富士重工業株式会社

NO. FAS-074A

1. 標 題： 才1部： オイルクーラー・チューブの点検と保護テープの追加
才2部： オイルクーラー・チューブの交換
2. 適用機体： 才1部，才2部： FA-200シリーズの機体で製造番号#243号迄の機体、
但し#41、#101、#102及び#214号機を除く。
3. 適用度： 指令事項
4. 目的： 才1部： オイルクーラー・リターン・チューブE/G側90°曲り部に亀裂が
発生した事例が数件あったので、飛行安全性確保のための点検及び保
護テープを追加する。
才2部： エンジン振動に起因する金属チューブのこすれ、摩耗、ワレ等による
オイル流出を防止するため、オイルクーラー・ラインの金属チューブ
をフレキシブル・ホースに交換する。
5. 指 示： 才1部： (1) オイルクーラー・リターン・チューブE/G側入口部90°曲り
部にダイチェックを実施し、異状がなければオイル・リターン・
チューブ当該個所に耐熱テープを巻付ける。
日常点検において当該個所の点検、耐熱テープを50時間飛行毎
に交換する。
(2) 異状が認められた場合、オイルクーラー・チューブを新しいチュ
ーブ組立と交換し、(1)項の処置をとる。
才2部： オイルクーラー・チューブ(リターン及びフィード)をフレキシブル・
ホースに交換する。

図-1

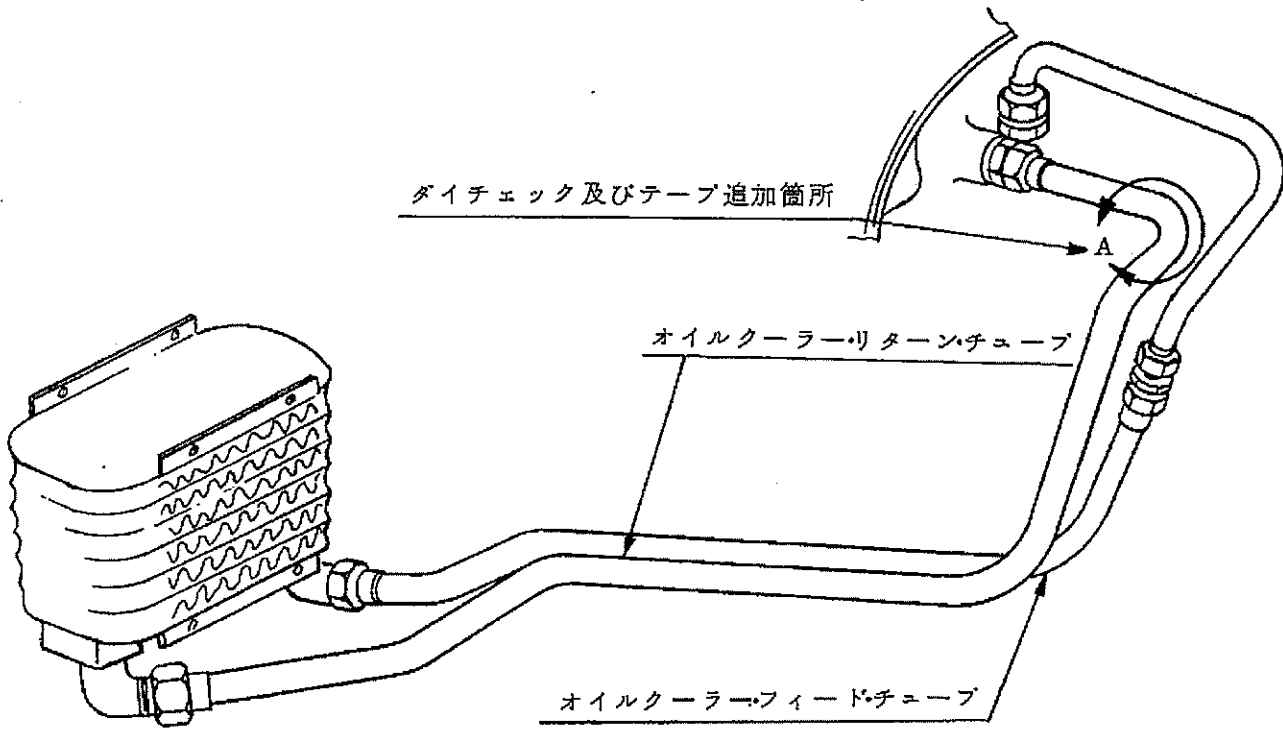
- (1) サービス・マニュアル項目 4-3-1 により上部及び下部カウリングを取り外す。
- (2) オイルクーラー・チューブを支持しているクランプを取り外す。
- (3) オイルクーラー側のリターン・チューブ (200-914131-113,#12~18, 160HP, 200-914131-107.....#12~18, 180HP, 200-914131-119.....#19以降共通) 及びフィード・チューブ (200-914131-109.....#12~18, 180HP, 200-914131-115.....#12以降160HP, #19以降180HP) のクーラー側ナットをゆるめる。
ナットをゆるめる前に油受け皿を用意する。
- (4) エンジン側のリターン・チューブ及びフィード・チューブ (200-914131-117.....#12~18, 160HP, 200-914131-111.....#12~18, 180HP, 200-914131-123.....#19以降共通) のエンジン側ナットをゆるめる。
- (5) オイルクーラー・チューブをエンジンから取り外す。
- (6) チューブをナフサ等で洗浄後、損傷、摩耗等がないか目視点検を実施する。特にチューブのフレアの損傷について点検する。異状がある場合これを交換する。
- (7) オイルクーラー・リターン・チューブ90° 曲り部 (図-1(A)部) をダイチェック実施する。
- (8) 前項で異状がなければ、図-2の要領で耐熱テープPE-100をチューブに巻く。もし異状が認められた場合、これを新しいチューブと交換し同じ処置を行う。
- (9) チューブを取外しの逆の手順にてエンジンに取り付ける。
- (10) 上記状態において、オイル・ライン系統の点検とオイル油面の点検を日常点検で繰り返す。
- (11) 前項(8)の耐熱テープの交換を50時間飛行毎に行う。
